Project 187: Sijpesteijkade 25 Utrecht

Betreft: Mogelijkheden van inpassing van het monument in de geprojecteerde nieuwbouw (hoogbouw)

Datum: 23-5-2015 / 16-6-2015

Imposante voorgevel aan de Sijpesteijkade.

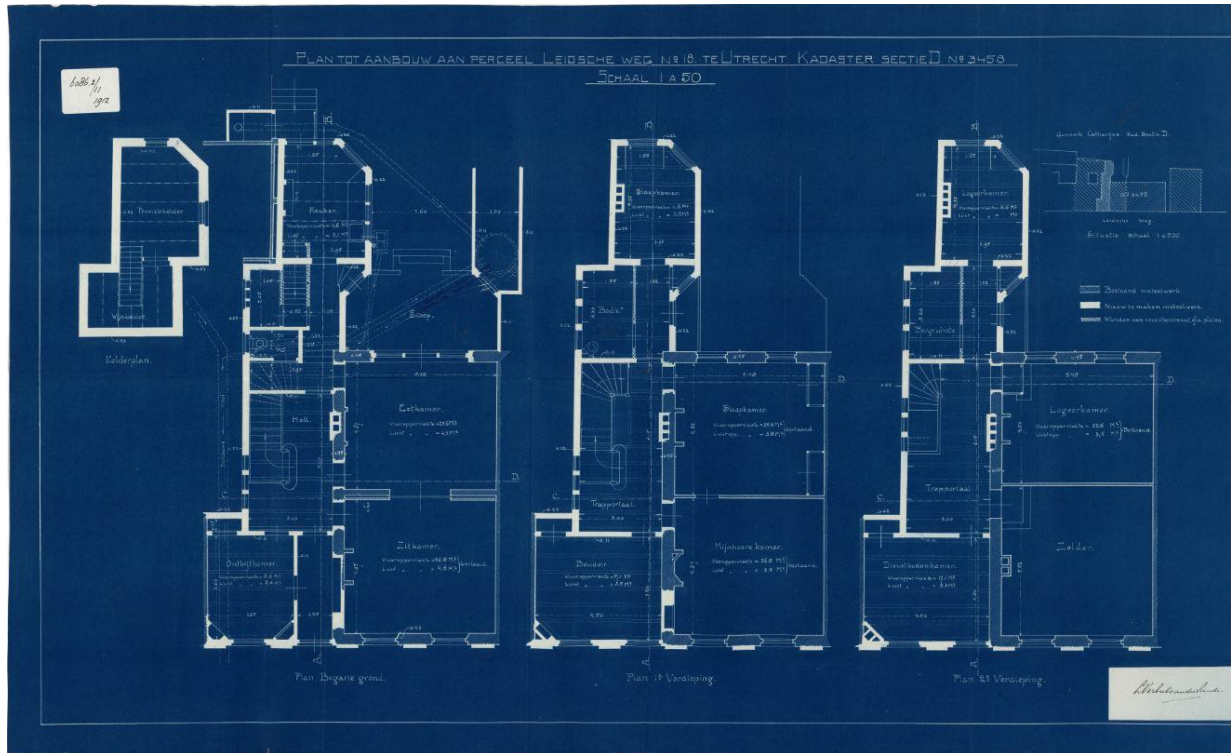
Positief: totaalbeeld, detailleringen.

Negatief: traliewerken op begane grond, kleurstelling en afwerkklagen op de geveldelen.

Plattegronden van Sijpesteijkade 25, na de bouw (verbouwing) in 1912

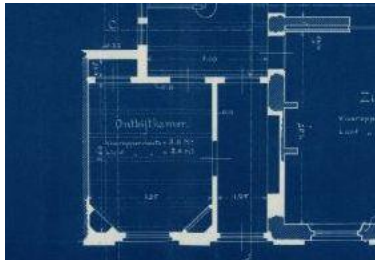
In het gebruik in latere jaren zijn diverse aanpassingen gedaan, sommige verstorend, andere minder storend.

Storend is de wijziging in de entree, de “ontbijtkamer” is bij de entree getrokken (nu in gebruik als fietsenstalling). Herkenbaar maken van de ontbijtkamer als zelfstandige ruimte zou een verbetering zijn.

glas in lood in trappenhuis

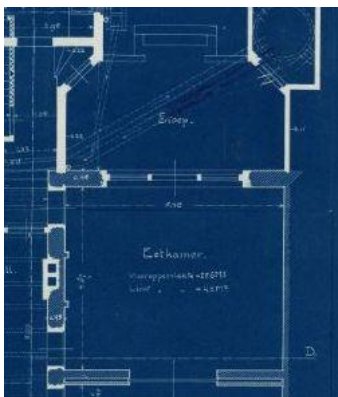
Het trappenhuis met de glas in loodramen is een opvallend detail in het huis, de trap is goed beloopbaar en kan zijn functie behouden.

De geprojecteerde entreezone langs de huidige linker gevel van het monument maakt dat later het glas in lood van twee zijden te beleven is. Mogelijk kan hier daglicht helpen, ondersteund met goede aanlichting van het glas in lood, evt. van beide zijden.

doorkijk vanuit achterkamer naar overdekte binnenplaats

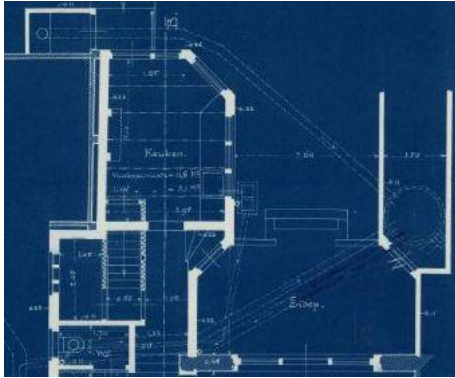
Storend is dat het terras achter de voormalige Eetkamer is overbouwd met een plat dak. De pui tussen eetkamer en terras is verdwenen, de ruimten lopen in elkaar over. Reconstrueren van de scheiding tussen achterkamer en tuin zou de ruimtelijke indeling herkenbaarder maken.

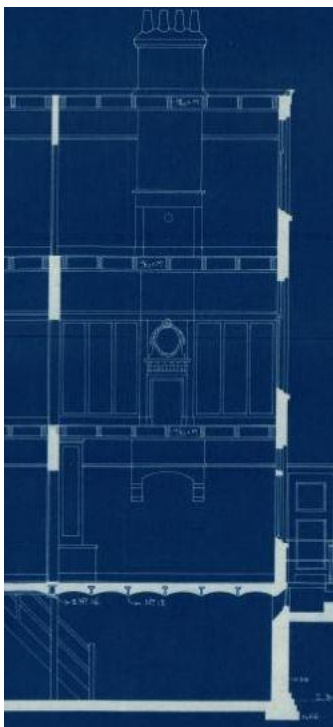
Storend is ook dat de bergruimte aan de rechter zijde van het terras geheel is verdwenen waardoor de oorspronkelijke symmetrie verloren is gegaan.

Herstel van een deel van het volume en terugbrengen van de symmetrie is wenselijk.

De vide die in het nieuwbouwplan ontstaat achter de achtergevel van het monument kan samen met de noodzakelijkerwijs ingekorte achterbouw een mooie “buiten” ruimte opleveren.

kamer 1<sup>e</sup> verdieping boven de keuken, “gestript”

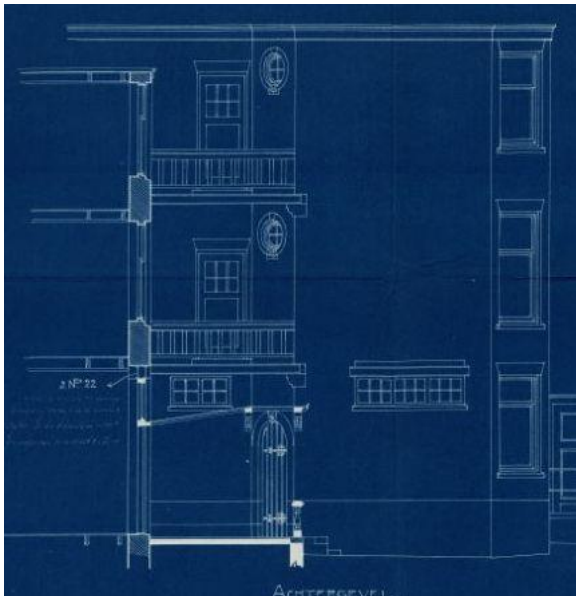
Alle ornamentiek die blijkens de doorsnedetekening aanwezig is geweest in de interieurs is verdwenen.

Onderstaand fragment van begane grond, nader in te meten en uit te werken:

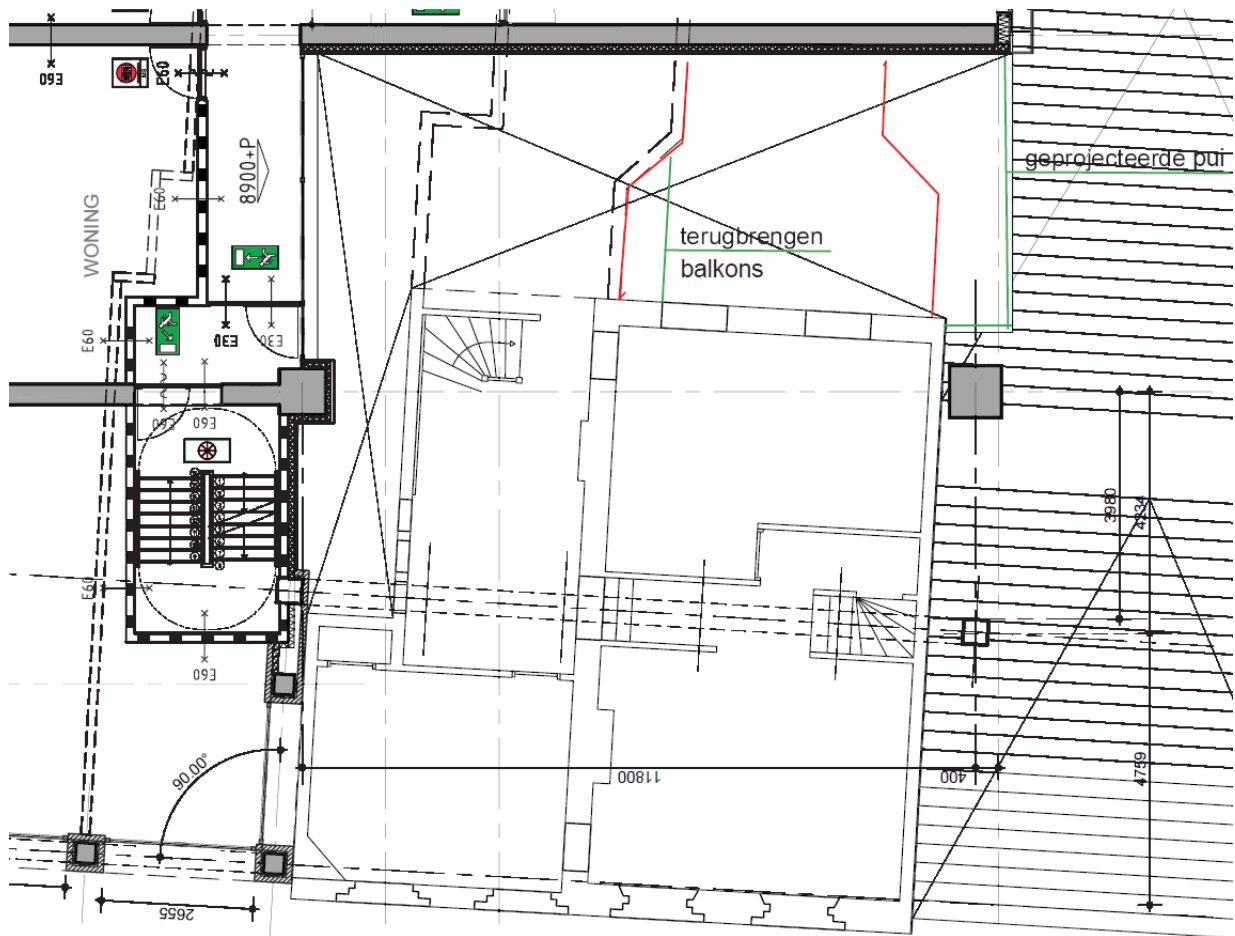
Via de balkons met pui naar de doorgang tussen trappenhuis en aanbouw wordt ook de lichttoetreding tot het trappenhuis verbeterd.

Hoe de aansluiting van de “afgekapte” achteraanbouw aan de nieuwe constructieve wand moet zijn is een punt van nadere studie; opties zijn een duidelijke tussenruimte van een meter of juist direkt aangesloten aan de nieuwbouw; opties zijn afgezaagde steen, uitgetande “rafelrand” of de suggestie dat het pand doorloopt door de nieuwe wand heen door het er strak tegenaan te laten lopen en de buitenbekleding voor de betonnen schijf wat vrij te houden van het metselwerk. Een spiegelstrook in deze ruimte zou het effect kunnen ondersteunen met de suggestie van diepte.
